# 原発反対地元三団体が主張する番神砂層下部水成層の分布

大湊～西元寺・十日市（N2路線）断面概念図

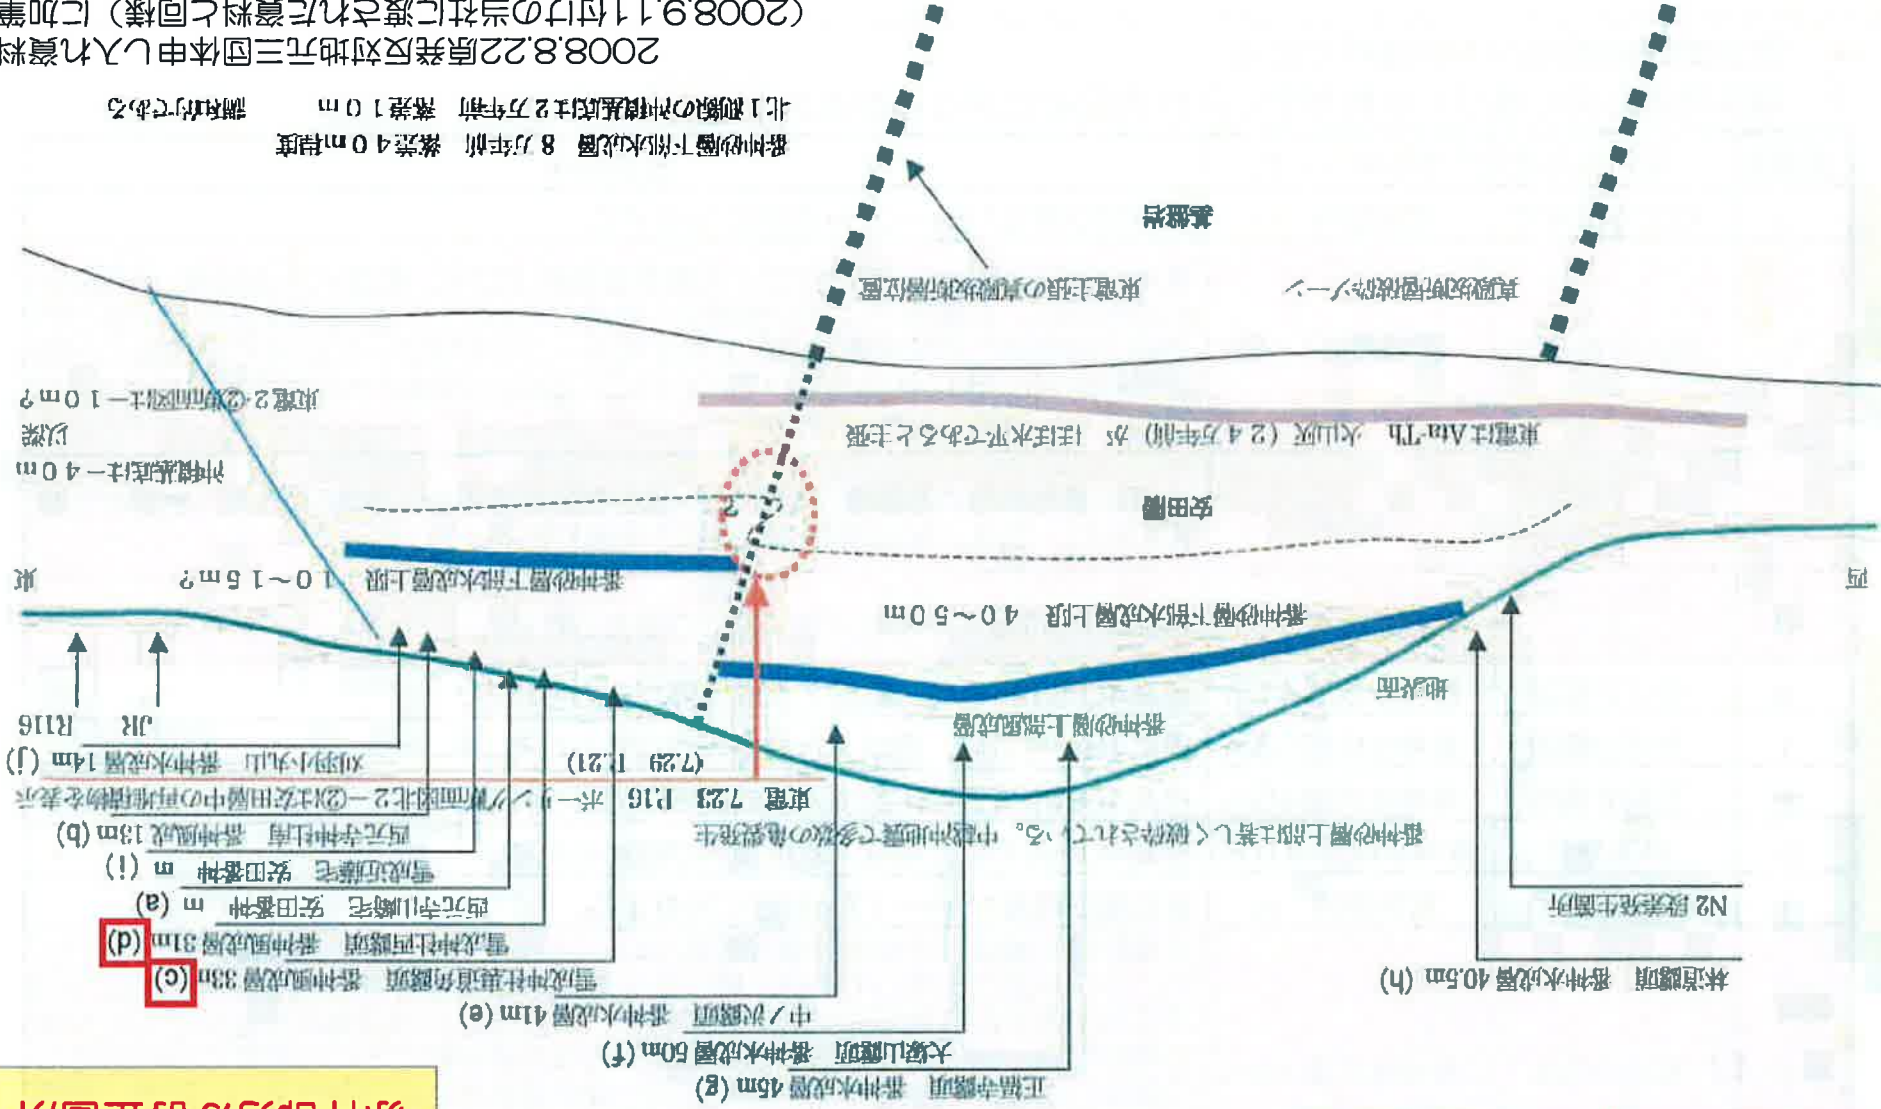
赤枠部分が訂正箇所

2008.8.22 原発反対地元三団体申し入れ資料  
 (2008.9.11付けの当社に渡された資料と同様)に加筆  
 ※a～jは、当社露頭調査地点を示す

番神砂層下部水成層 8万年前 落差40m程度  
 北1測線の沖積基底は2万年前 落差10m 測線的である
